Surat Susulan — Maklum Balas Pemeriksaan Bersama (Joint Inspection)

pada 25 September 2026 & Tuntutan Dokumentasi Rasmi

Hartanah: Rumah Teres 1 Tingkat (Unit ST-187C, H.S.(M) 7054, PT 26455, Mukim Bukit Katil)

di No. 53, Jalan TU 13, Taman Tasik Utama, Ayer Keroh, 75450 Melaka

Gambar 1 — Pemeriksaan Kali Pertama (31 Julai 2026): keretakan kecil sedia ada di penghujung roof tile (bulatan hijau). Keretakan kecil ini ditolak ansur dan tidak dituntut ketika itu.

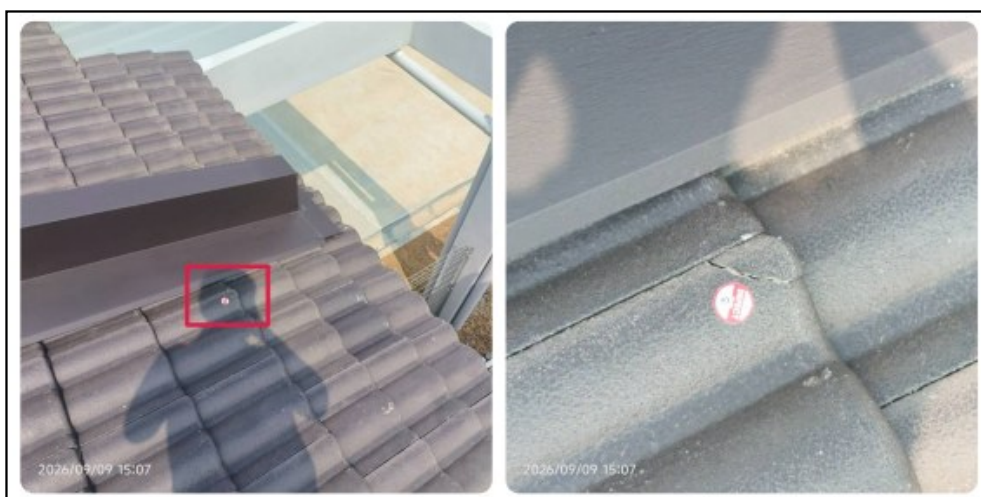
- Semasa Pemeriksaan Kali Pertama (31 Julai 2026), telah sedia wujud keretakan kecil di penghujung roof tile di lokasi yang sama (ditanda dengan bulatan hijau dan anak panah hijau dalam gambar Pemeriksaan Kali Pertama — Lampiran A, Gambar 1 & 2). Oleh kerana keretakan tersebut kecil sahaja dan tidak ketara, kami bertolak ansur (tolerate) dan tidak memasukkannya sebagai item tuntutan ketika itu;

- Semasa Pemeriksaan Semula (Re-Inspection) pada 9 September 2026, didapati roof tile di lokasi keretakan sedia ada tersebut telah PECAH sepenuhnya (Lampiran A, Gambar 3, bertarikh 09/09/2026, 15:07) — iaitu selepas kerja pembaikan bumbung dijalankan oleh pihak kontraktor, dan bersebelahan dengan roof tiles pecah yang memang telah dilaporkan dalam laporan pemeriksaan;

- Kronologi gambar ini jelas menunjukkan kerosakan berlaku dalam tempoh kerja pembaikan (rectification work) dijalankan oleh pihak kontraktor, dan bukannya disebabkan oleh pihak pemeriksa.

Gambar 2 — Pemeriksaan Kali Pertama (31 Julai 2026): lokasi keretakan sedia ada (anak panah hijau), bersebelahan roof tile pecah yang dilaporkan (kotak merah).

10. Sehubungan itu, sekiranya pihak tuan masih mengekalkan dakwaan bahawa kerosakan tersebut bukan berpunca daripada kerja pembaikan pihak kontraktor, pihak tuan dituntut mengemukakan bukti bergambar (photographic evidence) kerja pembaikan bumbung yang telah dijalankan — iaitu gambar selepas siap kerja pembaikan (after-repair photos) yang menunjukkan roof tiles di kawasan tersebut berada dalam keadaan sempurna TANPA pecah. Tanpa bukti sedemikian, kerosakan tersebut kekal sebagai kecacatan baharu akibat kerja pembaikan (new defect arising from rectification work) yang WAJIB dibaiki sepenuhnya oleh pihak tuan atas kos pihak tuan sendiri, dengan kadar SEGERA memandangkan ia melibatkan bumbung yang terdedah kepada risiko kebocoran air hujan.
